Unidad de Planeación Minero Energética

Radicado No.: 202601530156231

RESPUESTAS A LOS COMENTARIOS DE LOS DOCUMENTOS DE SELECCIÓN CONVOCATORIA PÚBLICA UPME 02-2026

Figura 2 Propuesta de ajuste Poligono DSI

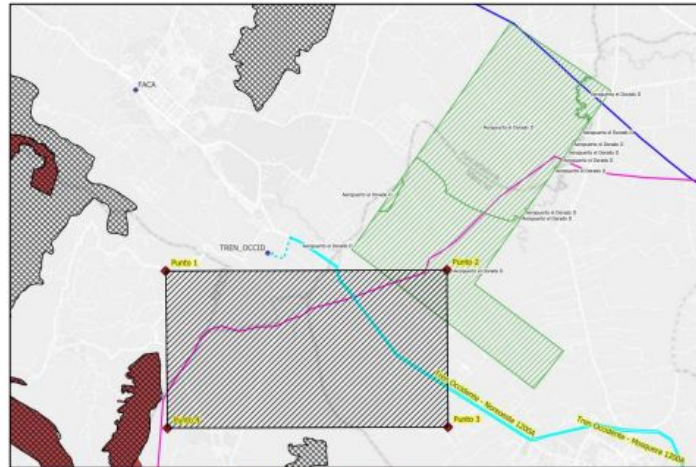
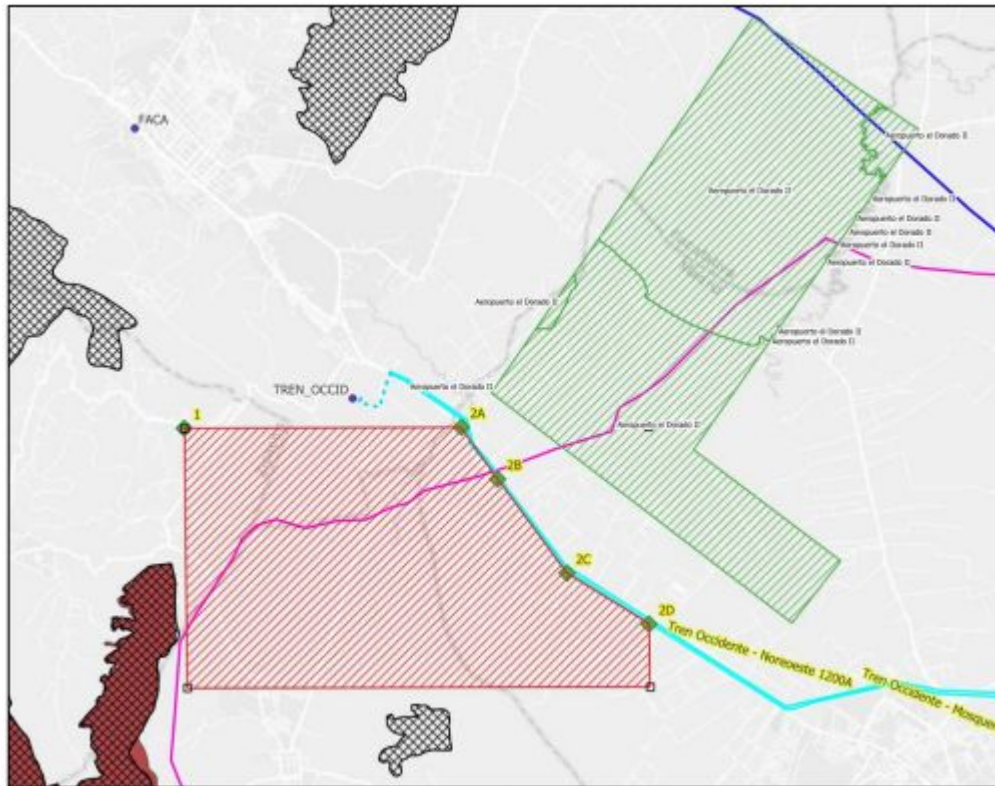
En la siguiente imagen se puede observar que al hacer un cruce con las restricciones identificadas dentro de esta área, el punto 2 se encuentra dentro de la zona de influencia del proyecto de expansión del Aeropuerto en Madrid denominada "El Dorado II" que previamente fue socializado por la ANI a Enel Colombia y que se encuentra en estructuración y constituirá una expansión al Aeropuerto El Dorado que se desarrollará posteriormente al proyecto EDMAX con el cual se realizarán expansiones de la terminal actual en Bogotá.

Teniendo en cuenta lo anterior, y para evitar futuras interferencias con el polígono y cono de aproximación del proyecto "El Dorado II" recomendamos ajustar el área modificando el vértice delimitado con el "Punto 2" de la siguiente manera"

Punto	Latitud	Longitud
Punto 1	4°46'32,95"N	74°21'20,63"O
Punto 2A	4°46'33,437"N	74°19'10,064"O
Punto 2B	4°46'9,006"N	74°18'52,663"O
Punto 2C	4°45'24,868"N	74°18'20,165"O
Punto 2D	4°45'1,013"N	74°17'41,328"O
Punto 3	4°44'31.18"N	74°17'40.83"O
Punto 4	4°44'30.51"N	74°21'19.34"O

El polígono correspondiente a la convocatoria UPME 02-2026 Nueva Subestación Corzo 500 kV y líneas de transmisión asociadas fue modificado con base en la información suministrada por la Agencia Nacional de Infraestructura (ANI) y el Operador de Red, mediante la cual se informa sobre el desarrollo del proyecto de expansión del Aeropuerto "El Dorado II", localizado en el municipio de Madrid, Cundinamarca. En consecuencia, mediante la Adenda No. 1 se modifica la Tabla No. 3 del Anexo No. 1, la cual queda de la siguiente manera. Así mismo, se incluye la figura correspondiente al nuevo polígono definido para el Proyecto.

Figura 3 STR Proyectado respuesta comunicación UPME No. 20261110020432

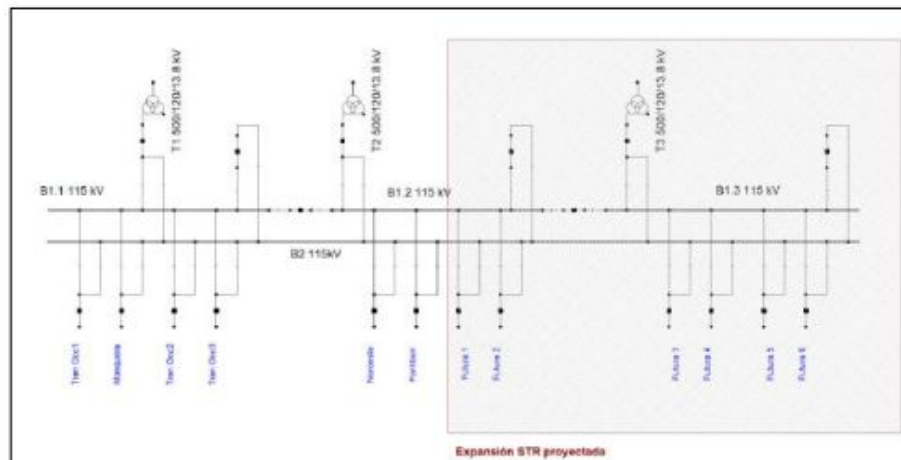
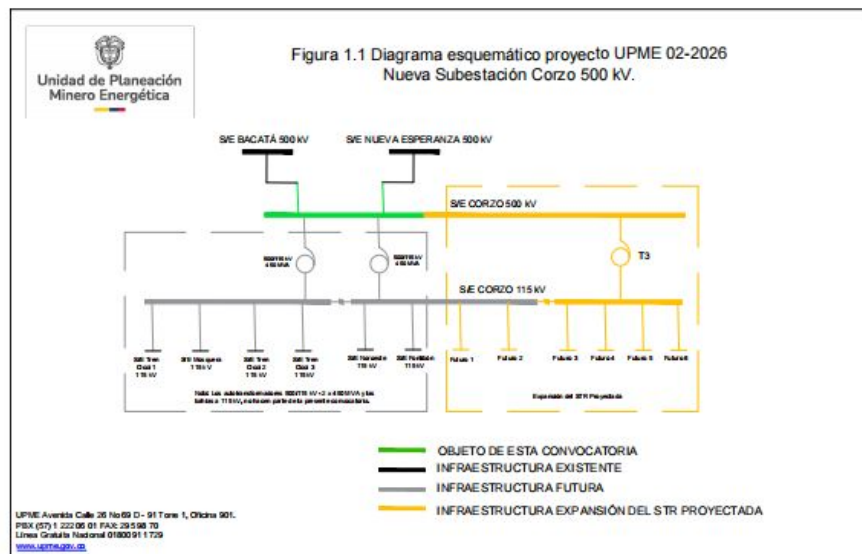
"Resaltamos la necesidad de que los espacios de que se contemplan y de reserva para el STR consideren el siguiente unifilar que fue remitido a la UPME mediante comunicación No. 20261110020432":

Se toma en consideración la observación. Se realiza la modificación del diagrama esquemático de la figura Anexo 1.1. Figura 1.1 - Diagrama Esquemático, incorporando las consideraciones del unifilar remitido por ENEL Colombia mediante comunicación No. 20261110020432 y se anexa el comunicado.

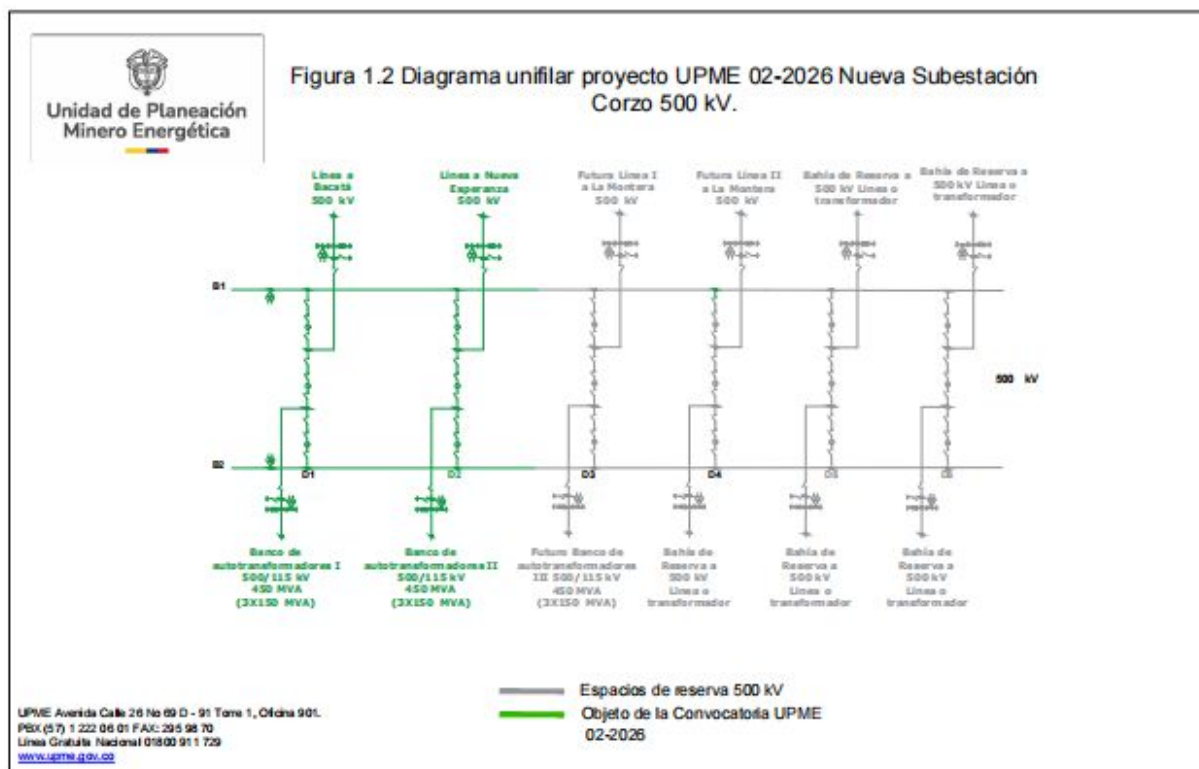
"Anexo 1.2 Figura 1.2 Diagrama unifilar proyecto UPME 02-2026 Nueva Subestación Corzo 500 kV. Teniendo en cuenta el comentario del numeral 6 de la presente comunicación solicitamos ajustar el unifilar para que en el diámetro 3 se refleje que la bahía de reserva será para el transformador 3 de 500/115 kV de 3x150 MVA con el fin de que el plantillado de la subestación facilite la disposición de esta expansión prevista"

Se realizó la modificación del diagrama unifilar de la figura Anexo 1.1. Figura 1.2, mediante la Adenda No. 1

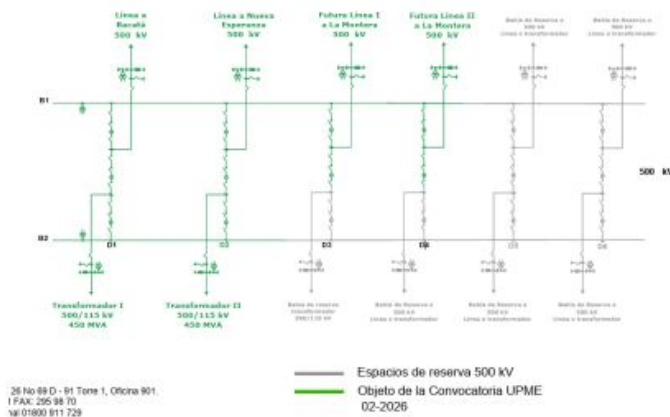
No obstante, en el Anexo 1.2 asociado a la figura 1.2 del diagrama unifilar del proyecto, se observa las bahías de las líneas a La Montera 500 kV y sus cortes centrales como parte integral de la convocatoria y no como espacio de reserva:

Se solicita aclarar si las bahías y cortes centrales del unifilar hacen parte de la convocatoria y en caso afirmativo, complementar la descripción del Anexo 1.

Se realizó la modificación mediante la Adenda No. 1 del diagrama unifilar de la figura Anexo 1.1. Figura 1.2
